Строительство медицинского пункта в селе Жалгызапан Курмангазинского района Атырауской области (без наружных инженерных сетей)

Архитектурные решения

175.3 - АР

УЗЕЛ №1 Примыкание к цоколю, отделанному декоративной штукатуркой

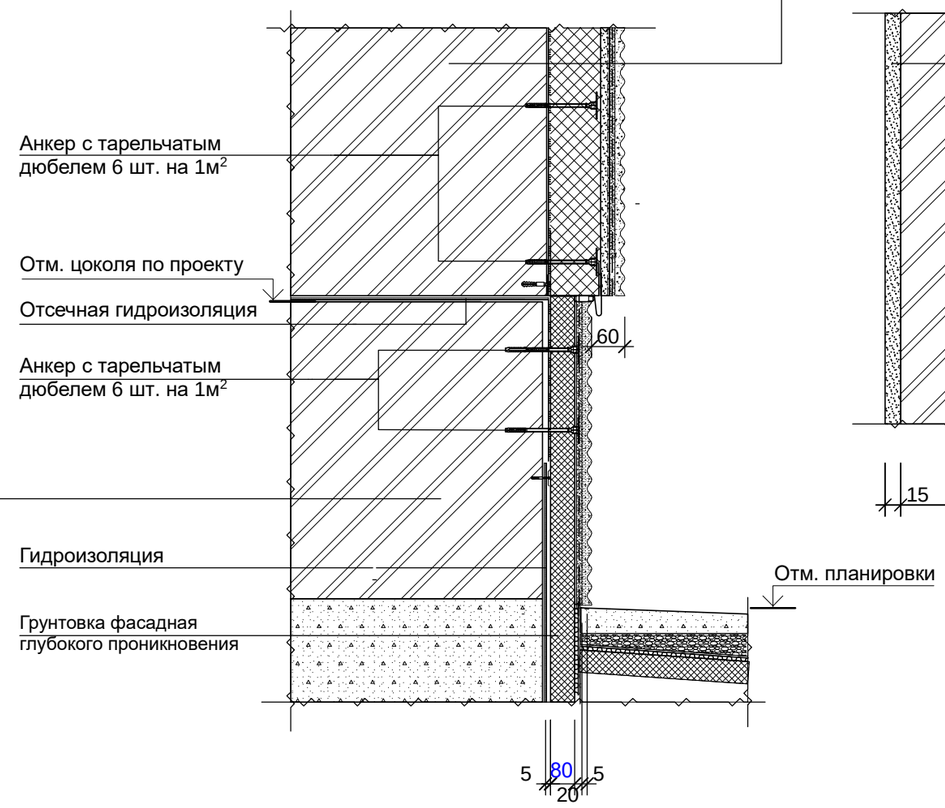
Краска фасадная
Декоративная минеральная штукатурка
Грунтовка фасадная универсальная
Сетка фасадная
Штукатурно-клеевая смесь
Минеральные плиты ППЖ-160НГ по ГОСТ 9573-2012, толщ.~~110~~мм 100
Штукатурно-клеевая смесь
Грунтовка фасадная универсальная
Наружная стена (керамический кирпич)
Улучшенная штукатурка внутренней отделки

УЗЕЛ №2 Стены с утеплителем (с отм.0,000 до отм.3,400)

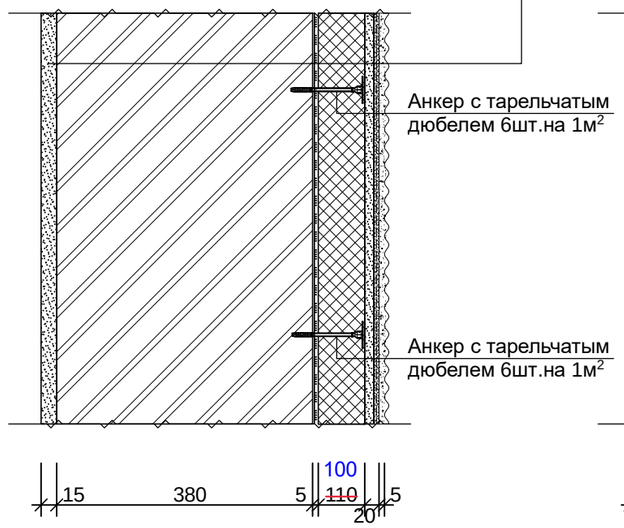
Краска фасадная
Декоративная минеральная штукатурка
Грунтовка фасадная универсальная
Сетка фасадная
Штукатурно-клеевая смесь
Минеральные плиты ППЖ-160НГ по ГОСТ 9573-2012, толщ.~~110~~мм 100
Штукатурно-клеевая смесь
Грунтовка фасадная универсальная
Наружная стена (керамический кирпич)
Улучшенная штукатурка внутренней отделки
